Mission régionale d'autorité environnementale
Grand Est

**Avis sur le projet d'installation d'une centrale photovoltaïque au sol
sur la commune de Créhange (57)
porté par la société AGISOL CREHANGE**

Nom du pétitionnaire	AGISOL CREHANGE
Commune	Créhange
Département	Moselle (57)
Objet de la demande	Demande de permis de construire une centrale photovoltaïque au sol
Date de saisine de l'Autorité environnementale	11/08/2026

Figure 3: Plan de masse de l'installation

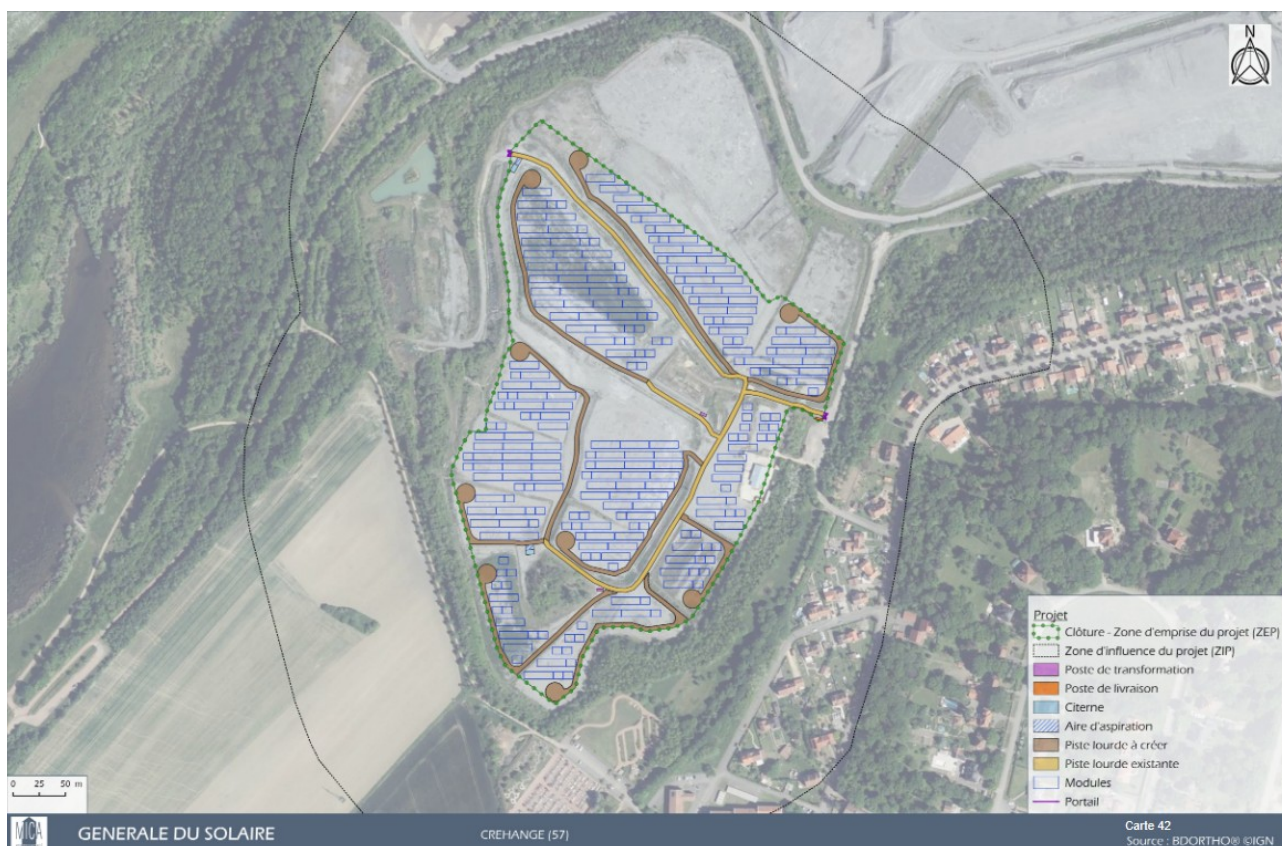
Le dossier indique que la ZIP est desservie par deux citernes de 30 m³ en prévision du risque incendie. Depuis mars 2024, les prescriptions du SDIS ont évolué ; en effet, le volume exigé par réserve est non plus de 30 m³, mais de 60 m³. Le pétitionnaire doit prendre en compte cette évolution et apporter une correction au dit volume de ces réserves.

- ***maintenir une distance minimale de 50 m pour la bande pare feu par rapport aux lisières boisées ;***
- ***apporter une correction au volume des citernes en le portant de 30 à 60 m³ en conformité avec les préconisations du SDIS.***
